მრავალფუნქციური კომპლექსი
ალმაშენებლის გამზირზე

ხარვეზის აღმოფხვრა

ხარვეზი და ხარვეზის აღმოფხვრა

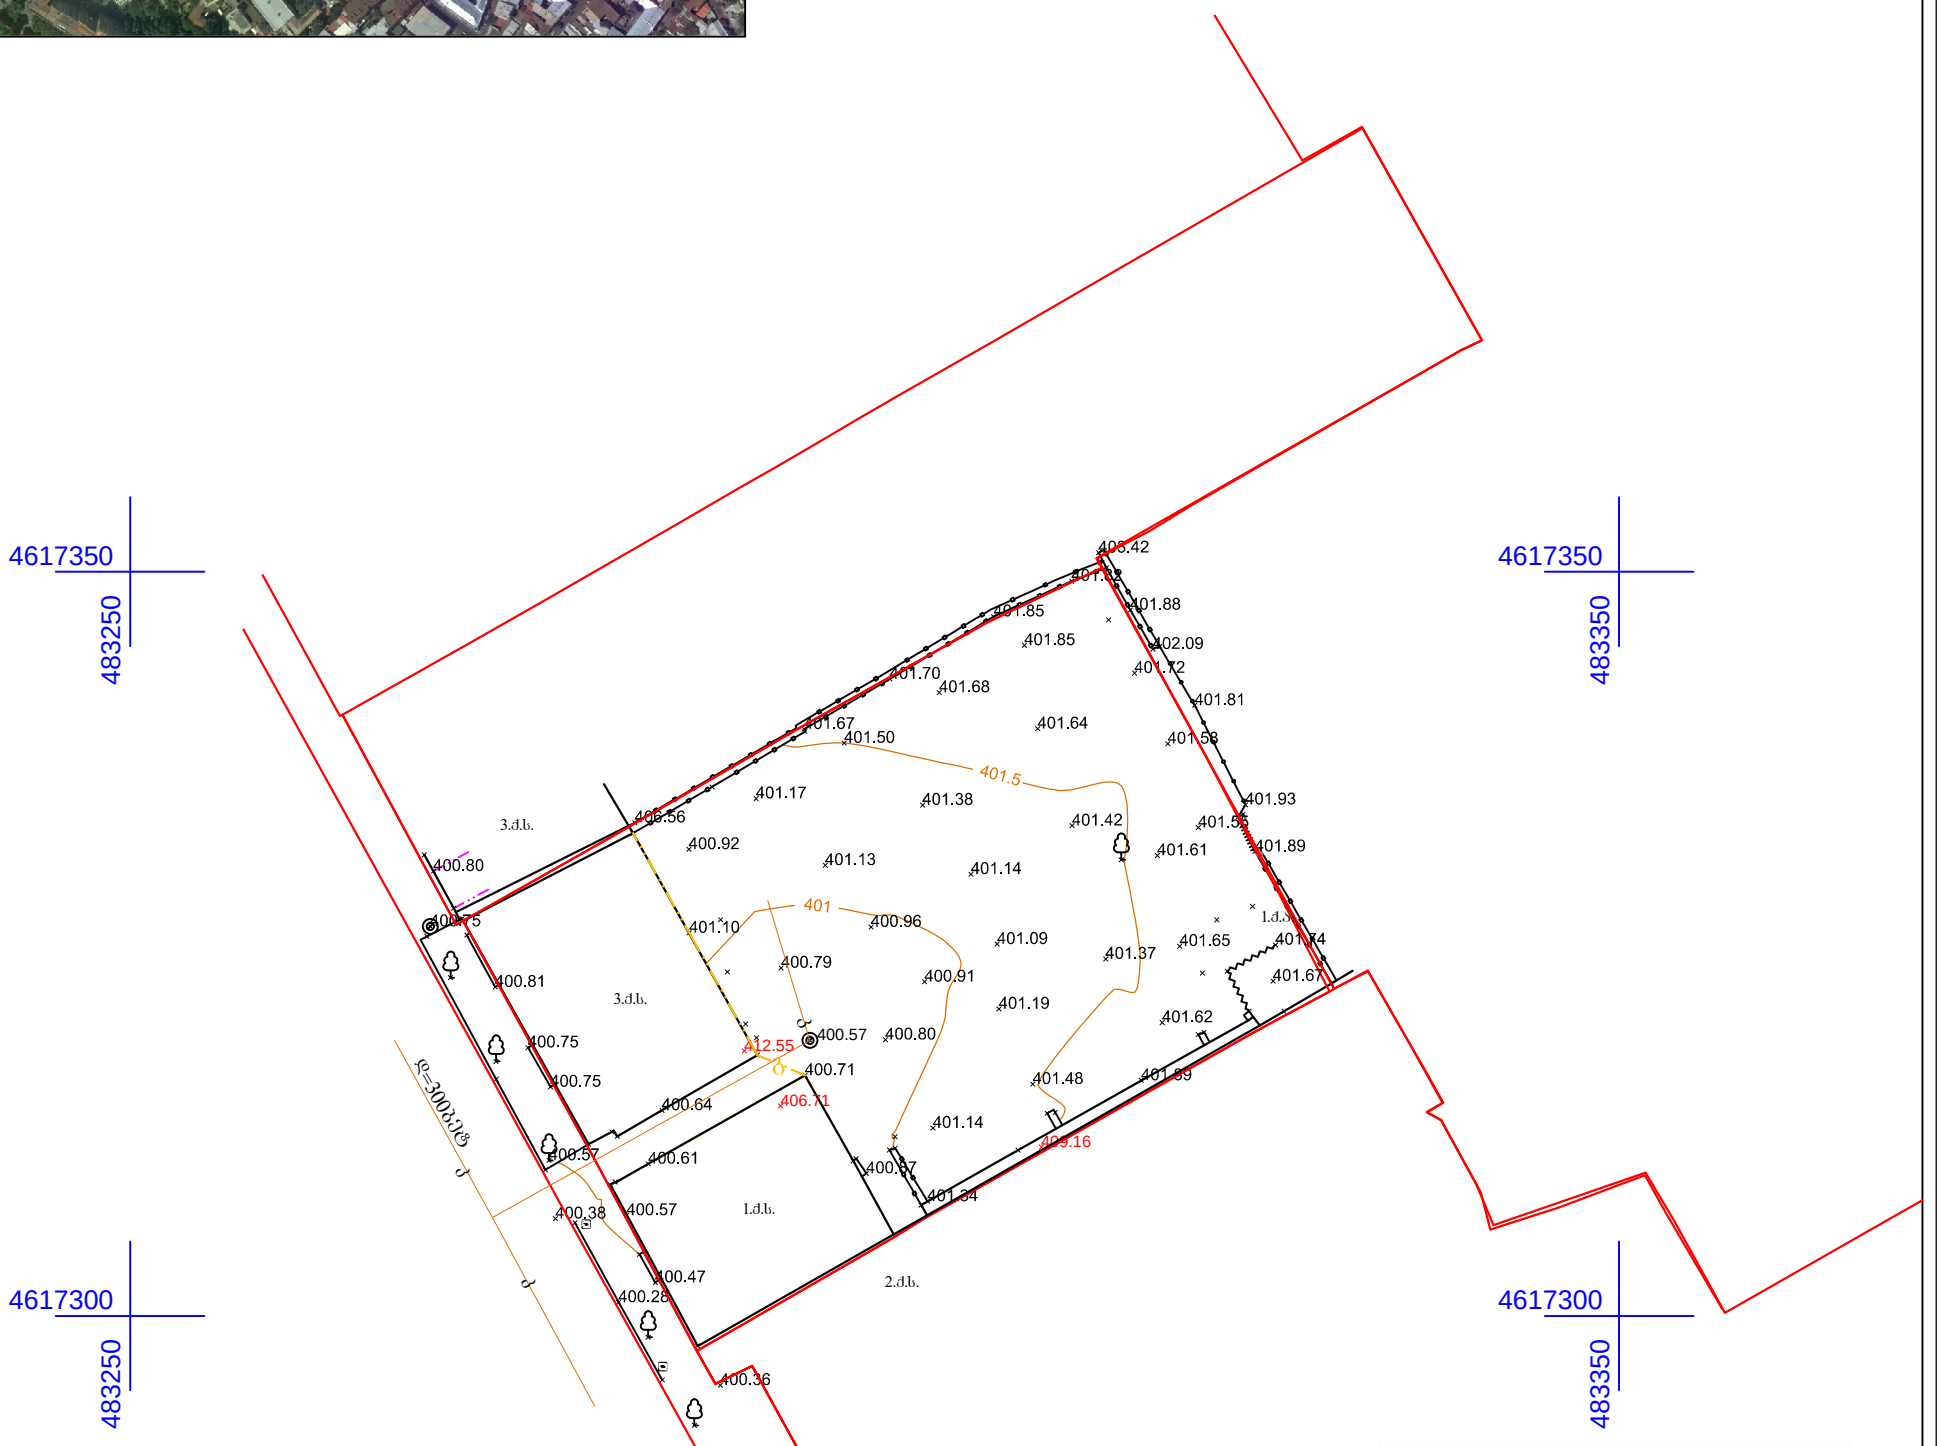
1. ტოპო გეგმაზე ნაჩვენებია სამეთვალყურეო ჭა. განმარტებული იქნეს მისი დანიშნულება და საჭიროების შემთხვევაში ნაჩვენები იქნეს შესაბამისი კომუნიკაციები;
2. წარმოდგენილი იქნეს განაშენიანების ფართობის კროკი და საჭიროების შემთხვევაში დაზუსტებული იქნეს განაშენიანების ფართობის მაჩვენებელი;
3. ტერიტორიაზე არსებული ხის მოჭრასთან დაკავშირებით, წარმოდგენილი უნდა იქნეს ქ. თბილისის მერიის ეკოლოგიისა და გამწვანების საქალაქო სამსახურის შესაბამისი თანხმობა;
4. ვექტორულ ფაილში არ არის ატვირთული სრულყოფილი პროექტი (ატვირთულია მხოლოდ გეგმები და კროკები);
5. მე–5 სართულსა და სახურავზე გათვალისწინებული ტერასები განთავსებულია N01.16.05.003.052 საკადასტრო ერთეულის მხრიდან სამეზობლო მიჯნის ზონაში;
6. წარმოდგენილი იქნეს არსებული მდგომარეობის ფოტოებში ჩასმული საპროექტო ობიექტის მონტაჟები, სხვადასხვა ხედებით, როგორც დავით აღმაშენებლის გამზირის, ასევე ვარდების ბაღის მხრიდან.

1. **სამეთვალყურეო ჭა**. შეცდომა იყო ტოპო-გეგმის ლეგენდაში, რეალურად ეს არის საკანალიზაციო ჭა; წარმოდგენილია დაზუსტებული ტოპო-გეგმა (იხ. ამ დოკუმენტის გვ.3 და ასევე @gengegma&topo(adj2).pdf)
